Firenze, 18 maggio 2017

Ministero dell'Ambiente e della tutela
del Territorio e del Mare

Oggetto: osservazioni ex artt. 165, 166, 167 e 183 D.Lgs. 163/06 e artt. 7 e 8 Legge n. 241/1990; Progetto definitivo: Completamento Autostrada A/12 CECINA-CIVITAVECCHIA. Tratto: GROSSETO SUD-ANSEDONIA, Lotto 4 e Lotto 5B. Avviso del deposito di documentazione integrativa e di modifiche al progetto definitivo introdotte durante la conferenza di servizi.

SOLUZIONE ALTERNATIVA

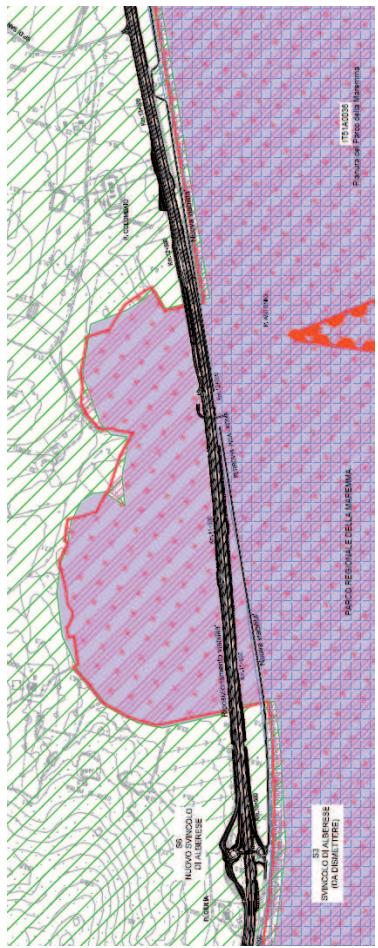
La soluzione in esame – comunque già in sede istruttoria (tavolo tecnico istituito dalla Conferenza di Servizi) ritenuta del tutto recessiva rispetto alla c.d. "*nuova soluzione*" di cui al punto C) che segue - , prevedendo l'avvicinamento della complanare al tracciato autostradale in corrispondenza della sola Villa del Collecchio, non supera nessuna delle criticità rilevate, quanto ai vincoli che interessano l'area, alla necessaria tutela del patrimonio ambientale, alla sicurezza e alla lesione di interessi specifici della esponente, con le osservazioni dalla stessa presentate con riferimento al progetto definitivo nonché con quelle oggi proposte *sub A*).

L'allontanamento della complanare previsto nella "*soluzione alternativa*", infatti, non è in alcun modo correlato ad una adeguata valutazione complessiva dell'opera e non tiene in alcuna considerazioni le osservazioni presentate in precedenza dalla esponente.

Appare infatti chiaro come l'allontanamento della complanare nel solo tratto antistante la Villa del Collecchio sia del tutto inidoneo ad attenuare il pregiudizio che deriva in ogni caso dal passaggio della stessa

Tale soluzione, inoltre, differisce dalla seconda proposta prospettata da SAT quanto alla collocazione della **barriera anti rumore** che, nel caso di specie, verrebbe collocata – così come già previsto nel progetto definitivo – **sul bordo esterno del tracciato autostradale** escludendo qualsivoglia schermatura acustica degli immobili di proprietà della esponente rispetto alla viabilità complanare.

Peraltro la palese inidoneità di questa soluzione progettuale appare del tutto evidente alla luce di considerazioni svolte dalla stessa SAT che, infatti, con riferimento alla stessa, rileva: “*questa soluzione ha il difetto di non allontanare sufficientemente il traffico della complanare dal complesso edilizio di pregio*” (vds. pg. 14 Relazione Generale modifiche progettuali doc. n. 18).

STRALCIO DALLA TAV.29.B2: AREA DEL PARCO INTERESSATA DAL PROGETTO IN ESAME – NELLA LEGENDA EVIDENZIATE LE CAMPITURE POSTE IN PROSSIMITÀ AL TRACCIATO.

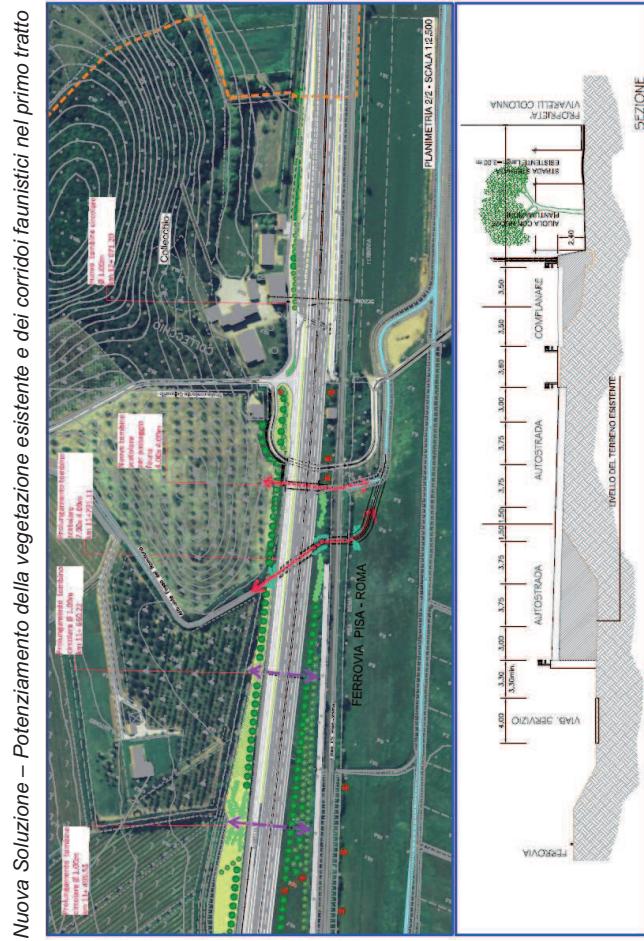
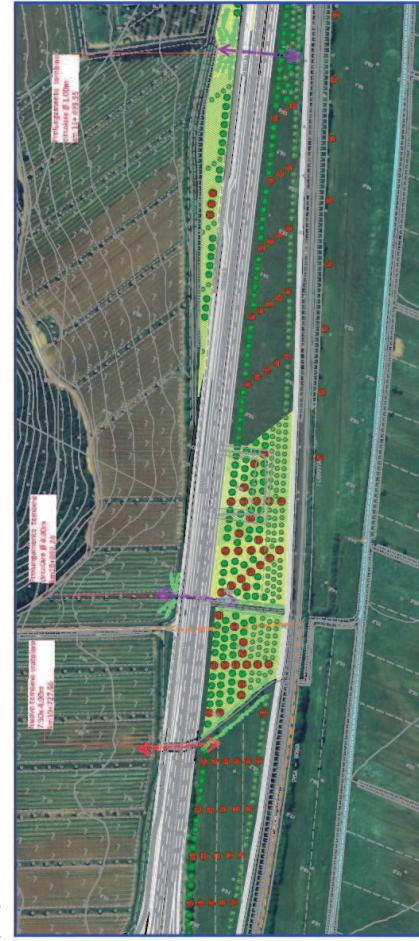
Ciononostante e in assoluta noncuranza di quanto sul punto rilevato con le precedenti osservazioni, in sede di modifiche al progetto definitivo S.A.T. non ha svolto alcuna considerazione in merito alla ricordata previsione di cui all'art. 25 del Piano del Parco, limitandosi, di contro, a citare testualmente la norma nell'ambito della Relazione generale, senza tenere in alcun conto le prescrizioni dalla stessa imposte (prima tra tutte la realizzazione della ricordata “*zona di connessione di tipo artificiale*”) e limitandosi a rilevare apoditticamente come “*in coerenza con la Pianificazione dell'Ente Parco ... si propongono una serie di interventi a verde proprio all'interno dell'area individuata D.7.5.*” (vds. pg. 17 doc. n. 18).
